ZMĚNOVÝ LIST č. 55

Stavba:	„Rekonstrukce bytového domu Dejvická 184/4“			
Předmět:	„Narovnání počtu zařizovacích předmětů“			
Vydal:	KONSIT a.s.			
Odesláno / předáno – komu				
Odesláno / předáno	poštou	faxem	osobně	Datum:
Přílohy / počet listů	Příloha č.1 – Výkaz položek (1 strana A4)

ZMĚNOVÝ LIST č. 75

Stavba:	„Rekonstrukce bytového domu Dejvická 184/4“			
Předmět:	„Narovnění zatřídění ocel.nosníků a rámu“			
Vydal:	KONSIT a.s.			
Odesláno / předáno – komu				
Odesláno / předáno	poštou	faxem	osobně	Datum:
Přílohy / počet listů	Příloha č.1 – Výkaz položek (3 strany A4) Příloha č.2 – půdorysy se zakreslením (5 stran A4)

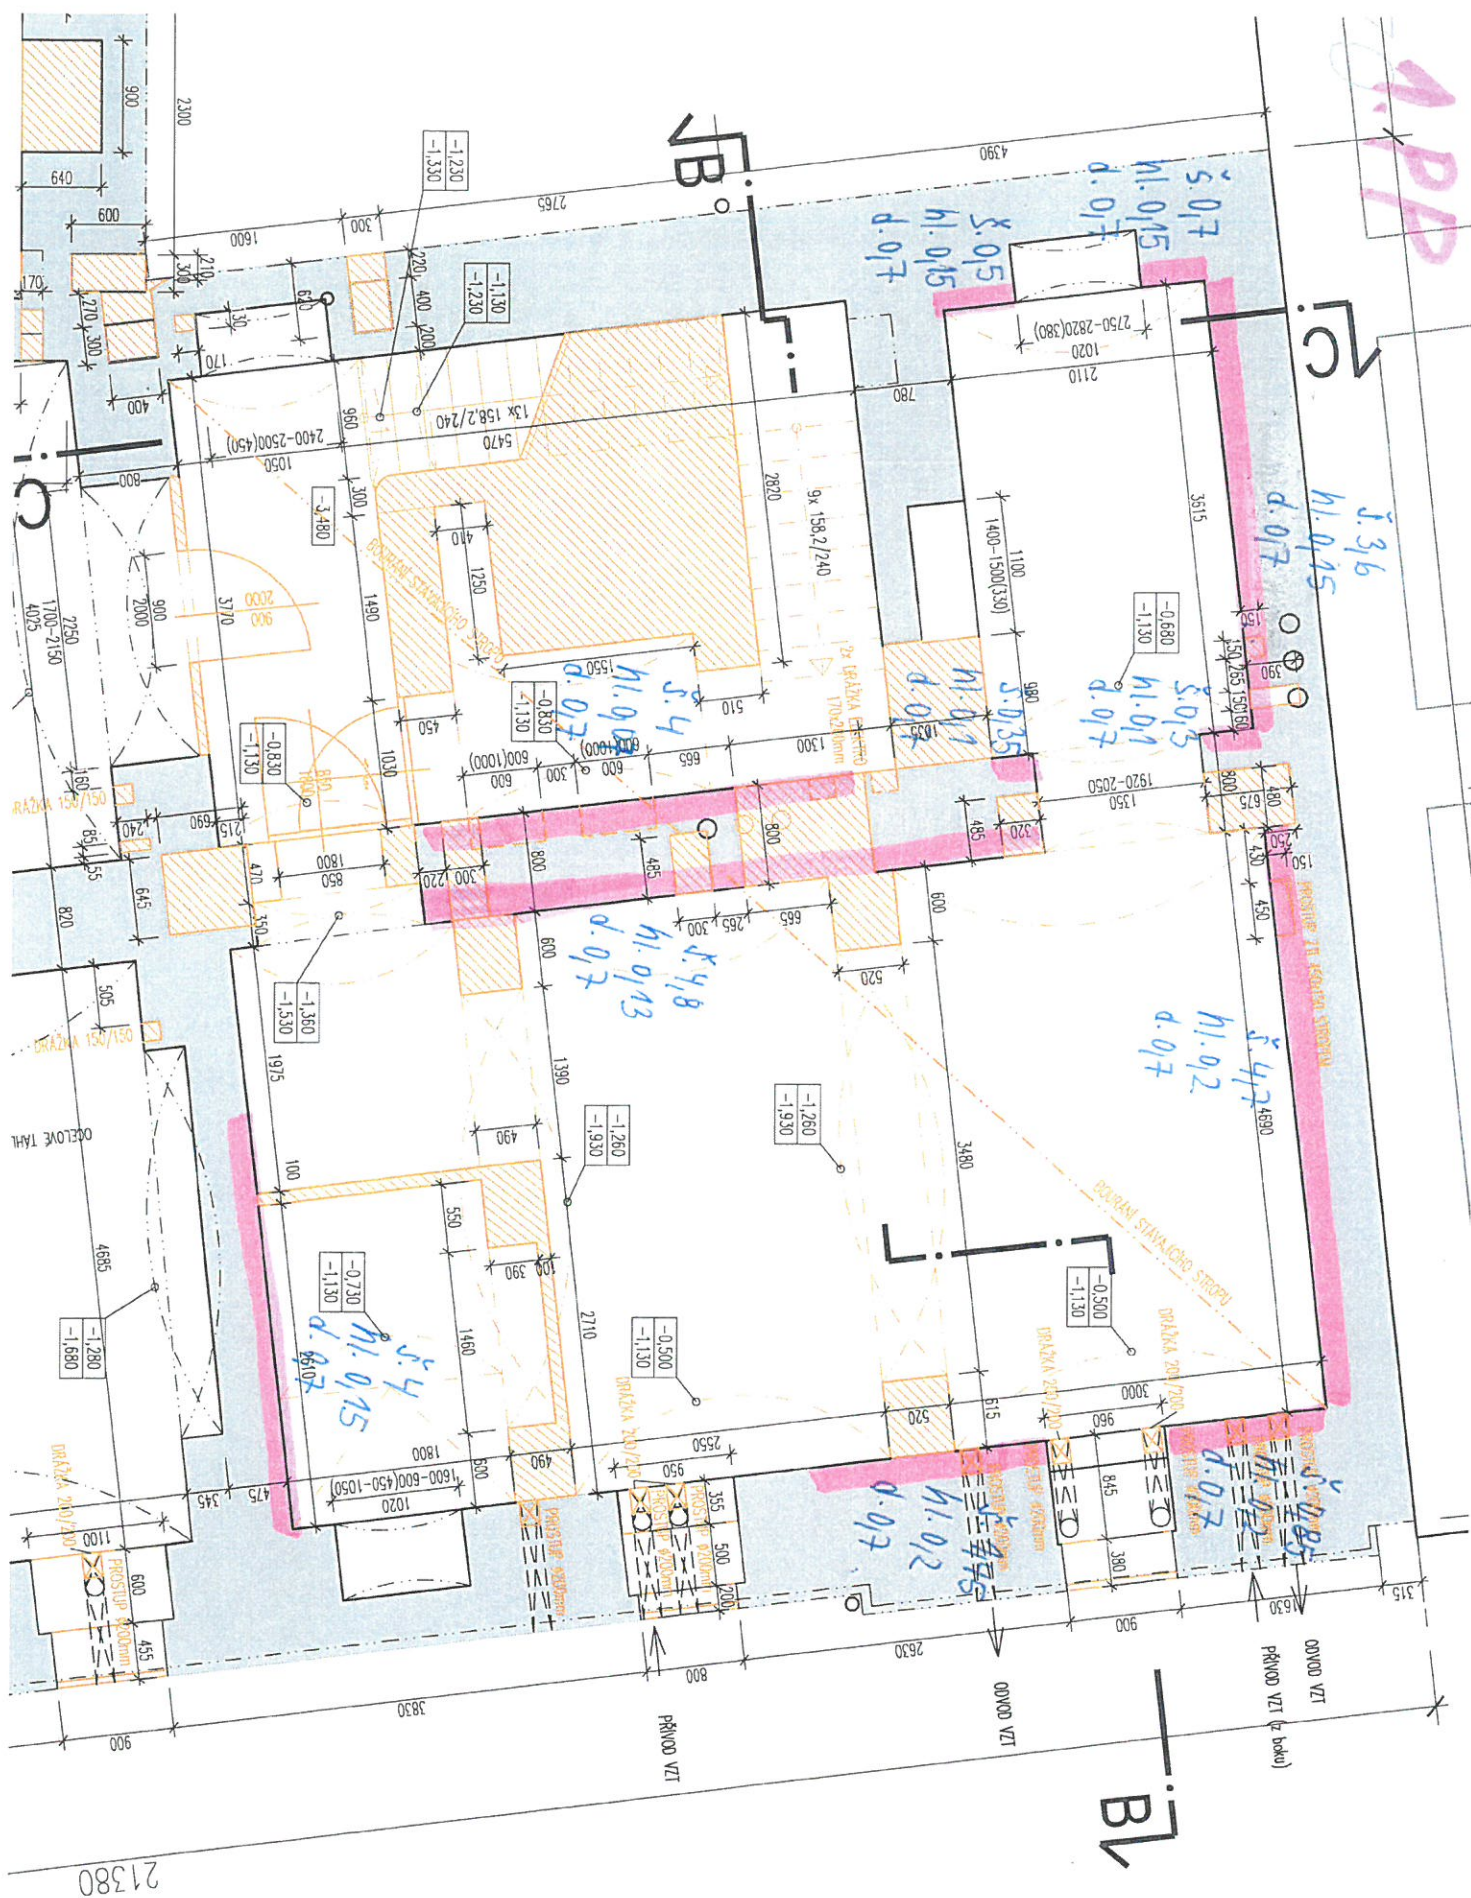
Dle požadavku GP bude odskok zdiva v místě snižované podlahy 1.NP odsekán.

Přísekání plošného zdiva v místnostech 1.01-1.07.

2.NP

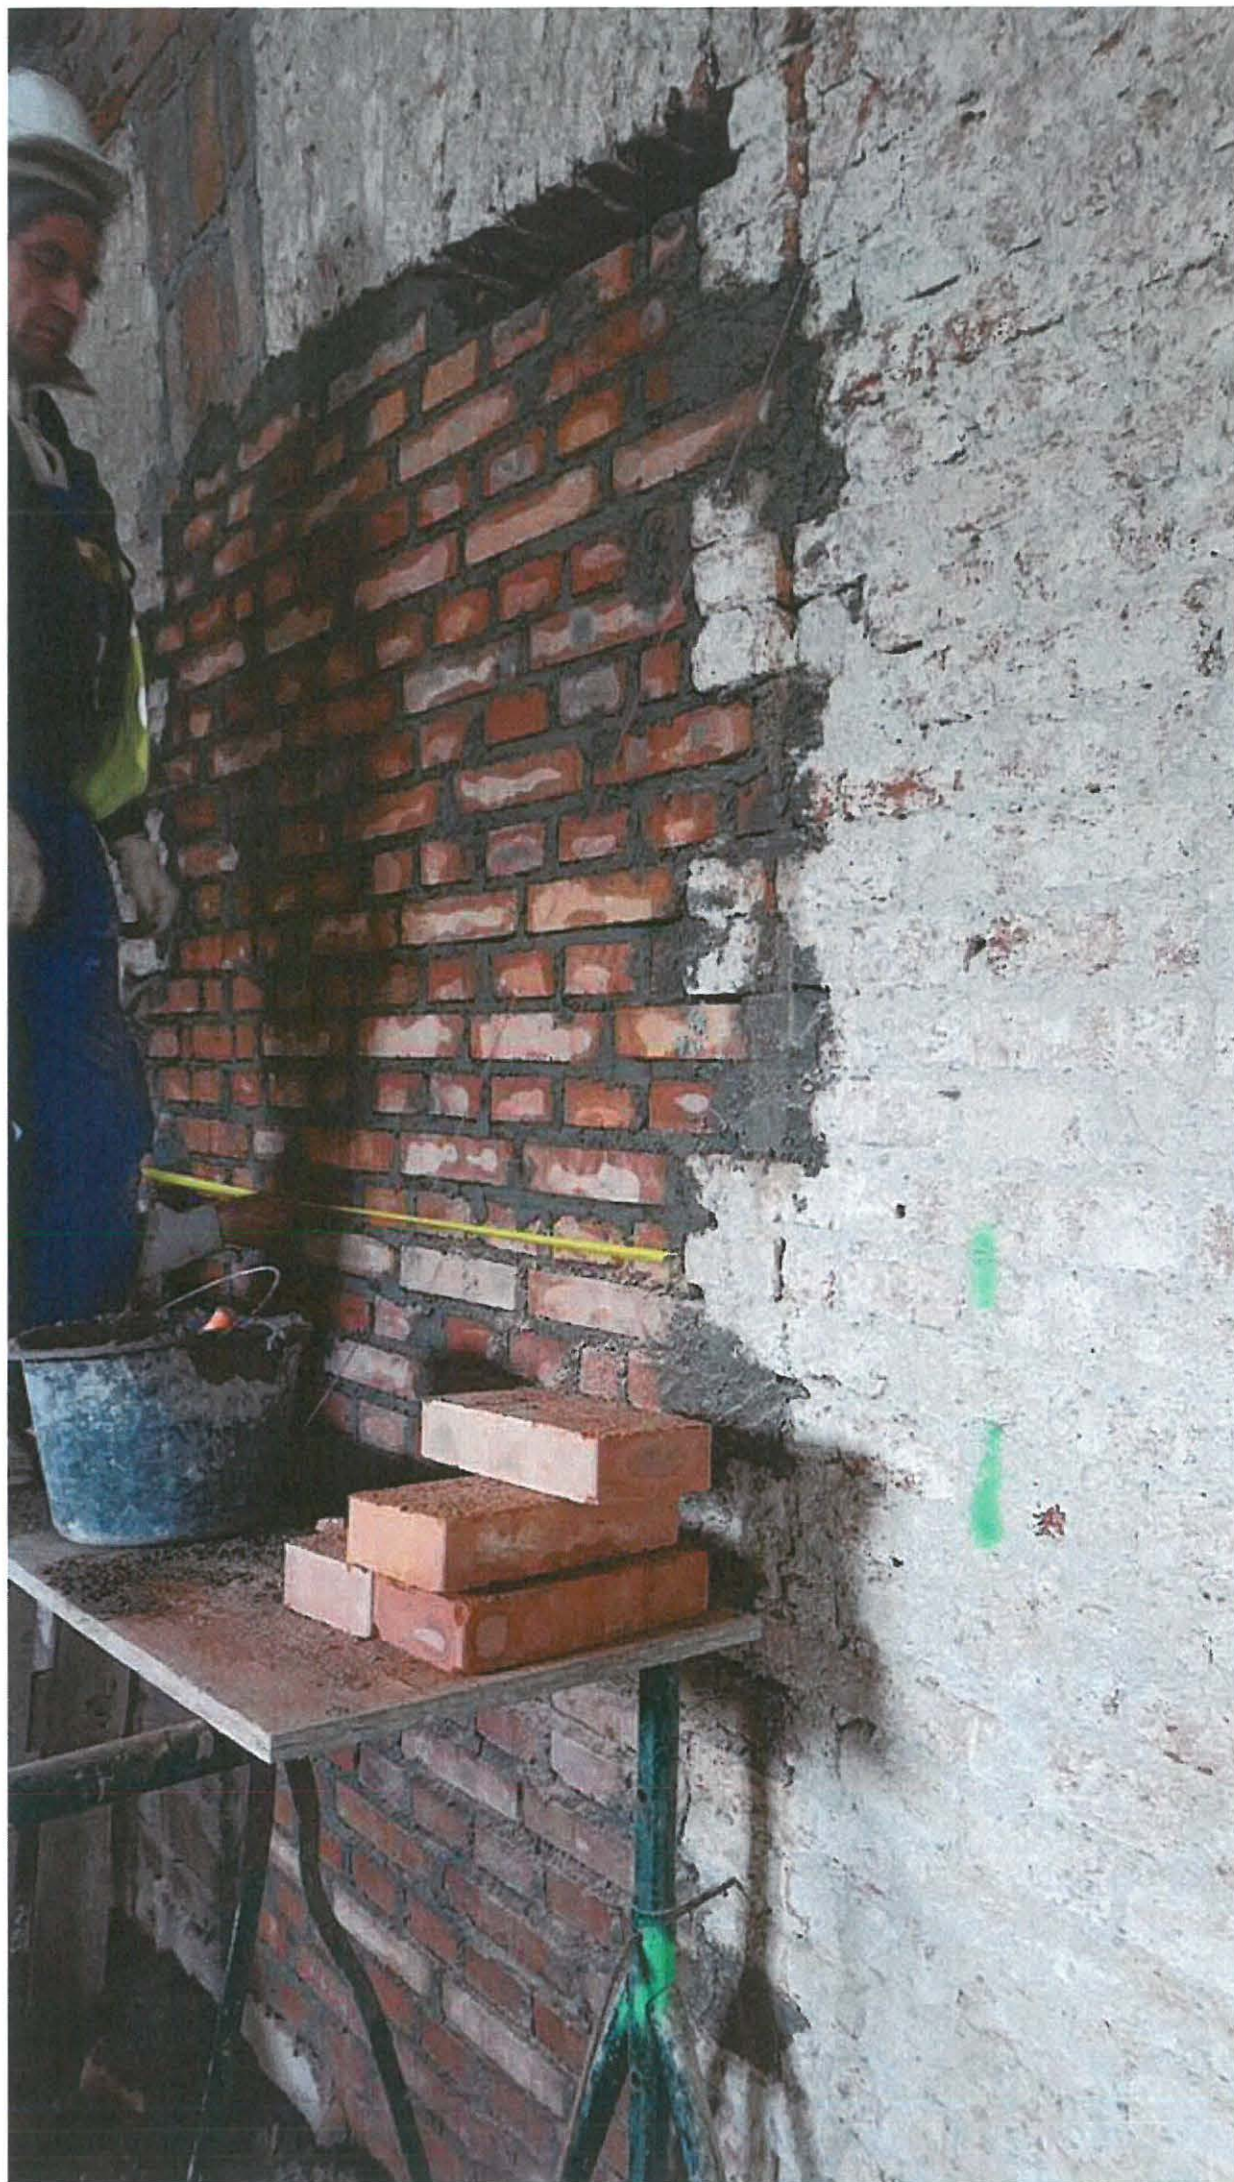
Dle požadavku statika bude původní zazdění z cihel v kombinaci se stěnou ze SDK změněno na celkové plné zazdění z plných cihel bez dutiny.

Zazdívka otvoru z cihel plných.
